Bebauungsplan 05.50.00 – Schwartauer Landstraße / Müritzweg –

Bericht zur Prüfung, Abwägung und Behandlung der im Rahmen der frühzeitigen Beteiligungsverfahren eingegangenen Stellungnahmen
Stand 14.02.2024

GEPRÜFT
 10.05.20
 Entwurf: 10.05.20
Logeplan
 R/W-Entwässerung M 1:250
 Schwartauer Landstr. 77-79
 Bauherr:
 Reinhard Jürs

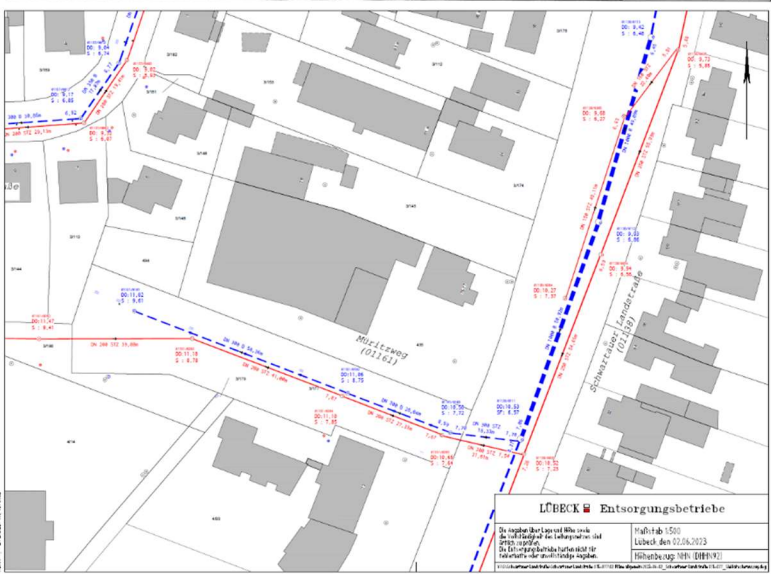
<p>11.7 <u>Schmutzwasserentsorgung (Begründung, Kap. 5.4.2)</u></p> <p>Es wird darauf hingewiesen, dass eine Schmutzwasserhausanschlussleitung (DN 125) bereits vorhanden ist (siehe Lageplan in der Anlage). Eine Nutzung der bestehenden Hausanschlussleitungen wird empfohlen. Sofern ein neuer SW-Hausanschluss benötigt wird, wäre dieser als kostenpflichtiger Zweitanschluss herzustellen.</p> <p>Die Schmutzwasserplanung liegt aktuell noch nicht vor. Von den EBL kann daher keine Stellungnahme dazu abgegeben werden. Es wird darauf hingewiesen, dass im Rahmen der späteren Objektplanung ein separater Entwässerungsantrag bei den Entsorgungsbetrieben zu stellen ist. Eine frühzeitige Beteiligung in der weiteren Planung ist erforderlich.</p>	<p>Nach aktuellem Stand der Planung ist vorgesehen, die bestehenden Hausanschlussleitungen zu nutzen.</p> <p>Im Rahmen des Bauantrages wird eine entsprechende Prüfung und Planung vorgelegt.</p>	<p>berücksichtigen</p>
